NÁMITKA ZÁSTUPCE VEŘEJNOSTI
KE KONCEPTU ÚZEMNÍHO PLÁNU STATUTÁRNÍHO MĚSTA
OLOMOUCE

Výstavba a rozšíření dopravní komunikace na ulici Václava III. a mostu přes přilehlou řeku Moravu. Kód DS-20

Kód DS-20 / Propojení ulice Dobrovského a tzv. Severního spoje (přeložky silnice II/448) u ulice Sokolovské včetně připojení ulic Dlouhé a Václava III., včetně křižovatek s Dobrovského tř., ul. Dlouhou, DS-06 a DS-21.

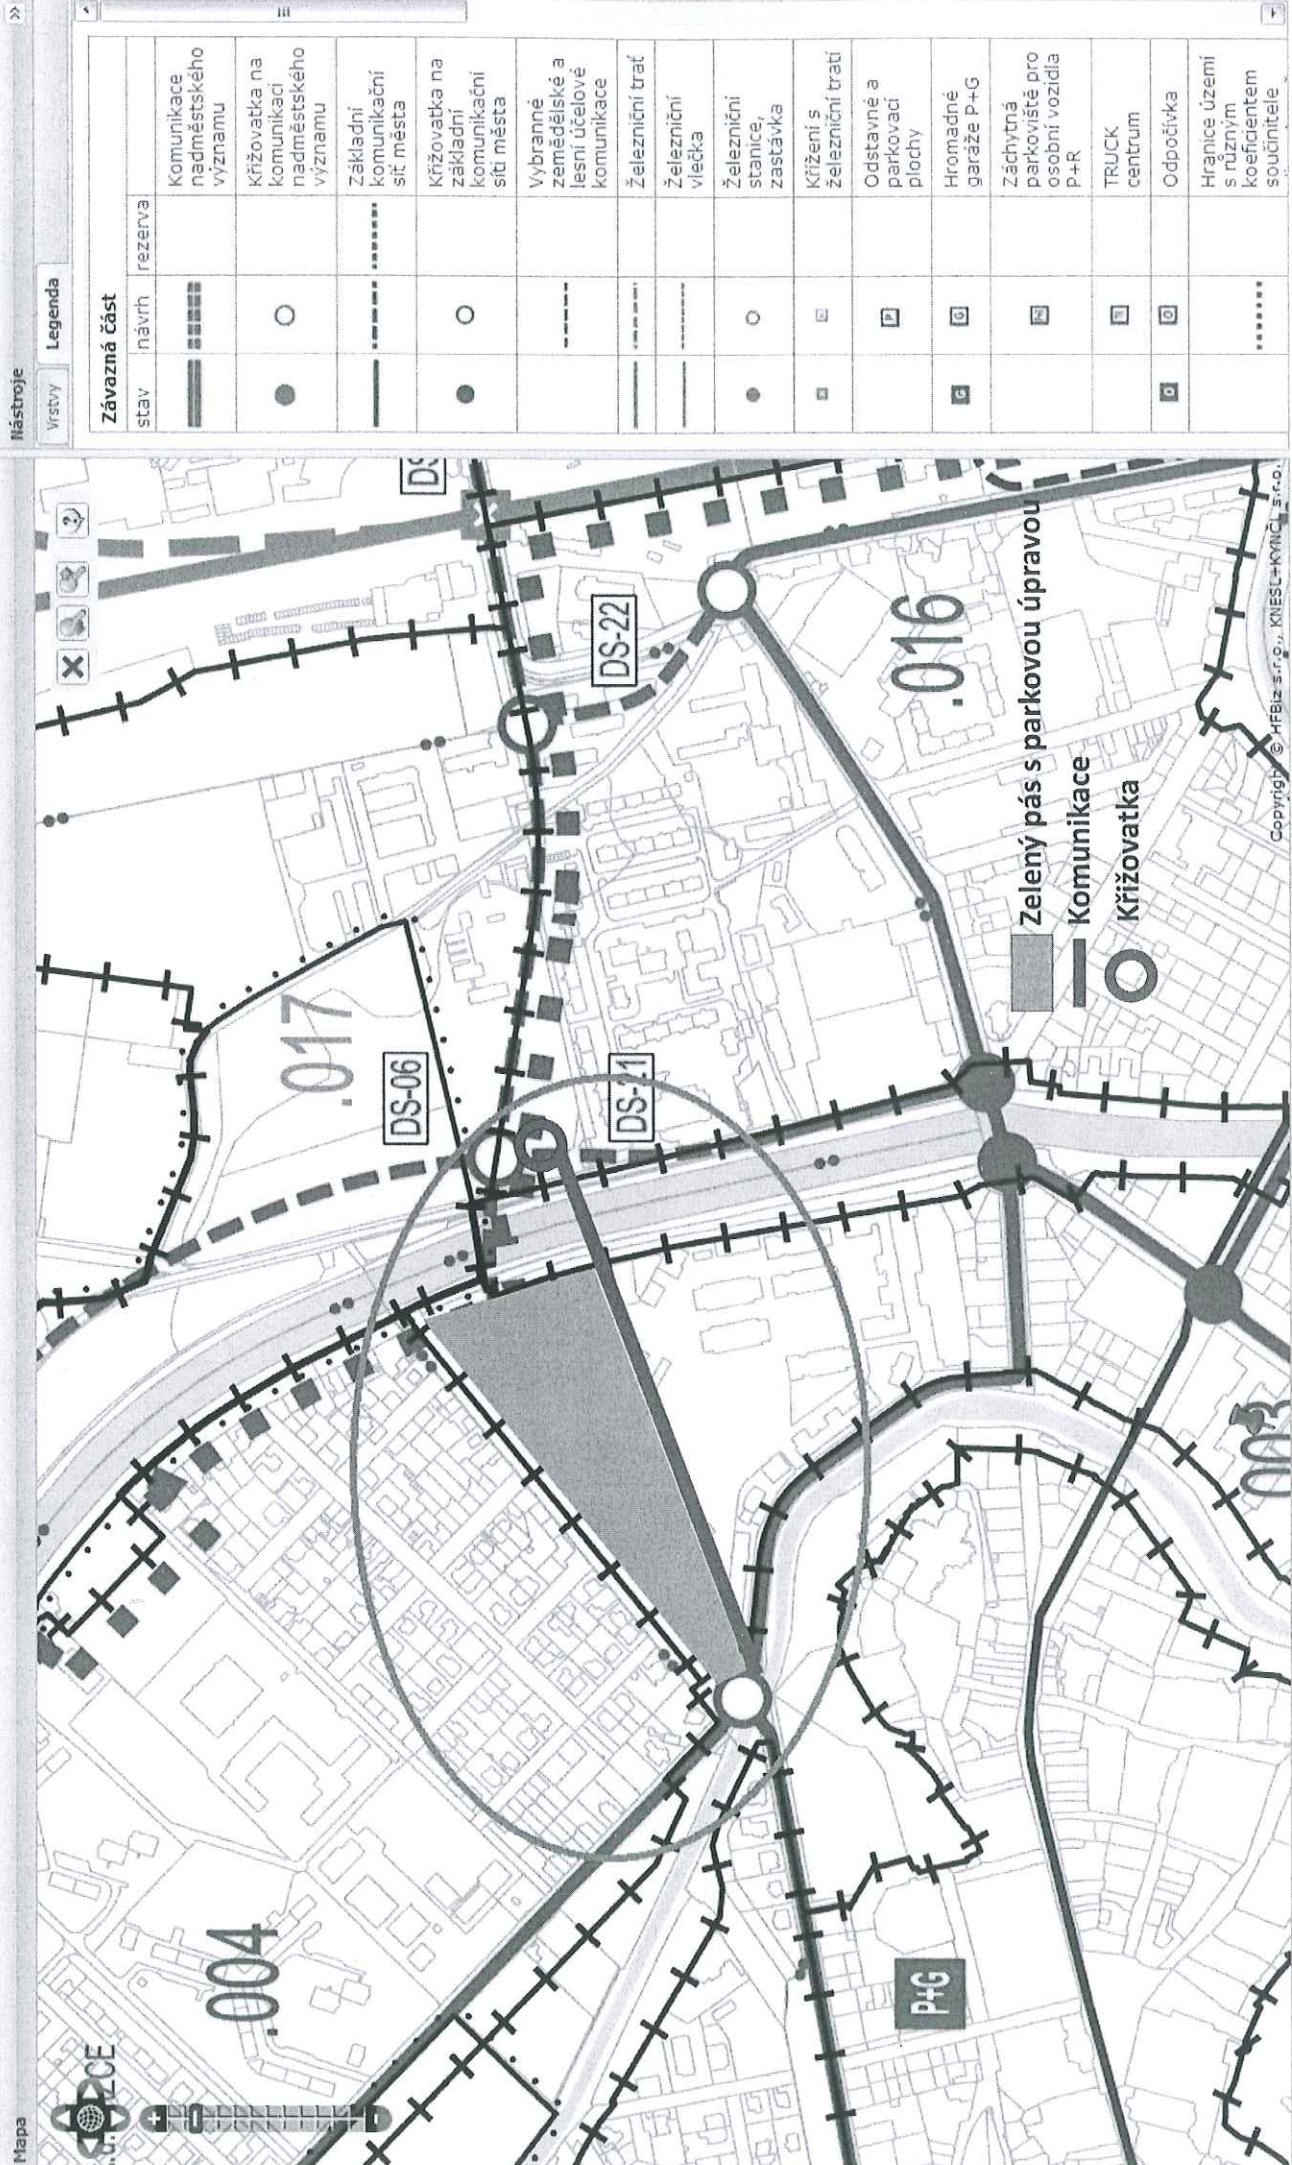
1. Zpracování konceptu je v části navržené komunikace DS-20 nekonkrétní, neúplné a nepodložené vyhodnocením jejího vlivu na kvalitu života obyvatel přilehlých území:

- nekonkrétnost spočívá ve vágní definici trasy (dvouproudá, čtyřproudá ?)
 - neúplnost v nedostatečném řešení jejího napojení na stávající komukační systém („zdvojení“ navrhované komunikace a současné Václava III., nedefinované řešení křižovatek DS-20 a Dlouhé, Dobrovského, Václava III. a dále DS-20 a ulice Sokolovské), řešení křížení s ulicí Na Letné

- navržená trasa je vedena v těsné blízkosti vilové čtvrti Stará Letná a jejím dopadem by bylo zhoršení životních podmínek, zvýšení prašnosti, hlučnosti a emisí na celou tuto lokalitu, v níž je umístěna základní škola, pro všechny obyvatele této čtvrti

2. V konceptu územního plánu je navržena výstavba nového silničního mostu přes řeku Moravu (cca 800 metrů proti proudu od stávajícího mostu „U Bristolu“), aniž by návrh zohlednil:

- významnou kvalitu prostředí, kterým je panoráma výhledu na Hradisko z této lokality, jež by byla realizací mostu, vzhledem k jeho výškovému řešení zničena

- v případě povodní a zalití záplavového území by navržená komunikace byla překážkou odtoku vody z oblasti Stará Letná.
3. Navrhujeme, aby tato komunikace navazovala na ulici Dobrovského a v jejím směru pokračovala přes řeku Moravu, případně byla vedena obloukem v přiměřené vzdálenosti a za pásem zeleně v prostoru za zadními trakty obytných domů na ulici Komenského a svedena na most „U Bristolu“, s jehož rekonstrukcí se počítá v rámci protipovodňových úprav a jehož rekonstrukce by měla odpovídat napojení této komunikace. Tím by odpadl i efekt „dvou mostů“ a zničení panoramatu Hradiska.

- aby dopady návržené komunikace DS-20 v úseku mezi ulicemi Dobrovského a Sokolovskou byly prověřeny z hlediska vlivu na obyvatele čtvrti Stará Letná (hluk, emise), ekonomické dopady (předpokládaná intenzita dopravy a náročnost nezbytných protihlukových opatření, včetně návazných protipovodňových opatření), dopady na památkově chráněné objekty (Hradisko, objekty na Václavském vrchu) a výsledky těchto prověření (příslušné studie) byly zveřejněny ještě v rámci dalšího projednání územního plánu tak, aby v pří jeho dalším projednávání bylo možno podat námitky (připomínky) ke konkrétním návrhům.

- aby propojení ulice Dobrovského a Sokolovského respektovalo stávající obytnou zónu Stará Letná a tato komunikace byla posunuta hlouběji do přilehlého nyní vojenského prostoru.

- aby vedení této komunikace a její oddělení od stávajících obytných zón bylo řešeno v návaznosti na provedenou studii vlivu na životní prostředí.
